Parecer Técnico IEF/URFBIO RIO DOCE - NUREG nº. 8/2026

PARECER ÚNICO

Denominação: **Área da Captação no Rio Doce da Copasa**	Área Total (ha): 0,0273
Registro nº (se houver mais de um, citar todos):	Município/UF: **Itueta**
Recibo de Inscrição do Imóvel Rural no Cadastro Ambiental Rural (CAR):

A intervenção ambiental objeto do requerimento "**Documentação de Regularização Ambiental Requerimento Retificado (142287146)**" consiste em **"Intervenção com supressão de cobertura vegetal nativa em áreas de preservação permanente – APP"** em **0,0254**, no município de Itueta/MG.

Figura 1 - Uso do solo da ADA.
Fonte - **Estudo PIA (142287149)**

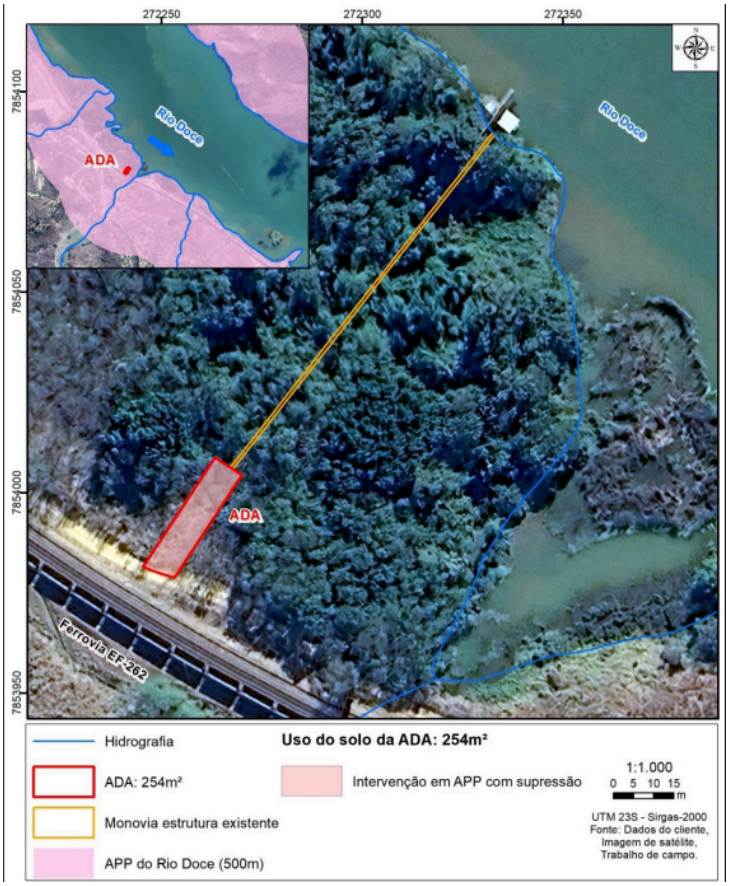
Conforme descrito no PIA **"Estudo PIA (142287149)"** a intervenção em APP tem como finalidade a implantação de uma área de manobra destinada ao acesso de caminhões na extremidade da passarela existente, visando possibilitar a retirada e o transporte da bomba para a realização de serviços de manutenção. A implantação da área de manobra será constituída por adequação topográfica e pavimentação em bloco sextavado e meio-fio para delimitação da área. Para o adequado escoamento das águas, será feito uma estrutura de drenagem superficial como sarjetas, sistema de descida d'água rápida e dissipador do tipo DED 02A.

A intervenção contempla ainda cercamento com arame farpado e instalação de portão para controle de acesso, além da recomposição vegetal com gramínea nas áreas não pavimentadas, contribuindo para a estabilização do solo e integração da área ao entorno. A intervenção será realizada em APP associada a curso d'água do rio Doce, especificamente no trecho já antropizado onde se encontra implantada uma passarela de concreto existente, utilizada como acesso à balsa de captação.
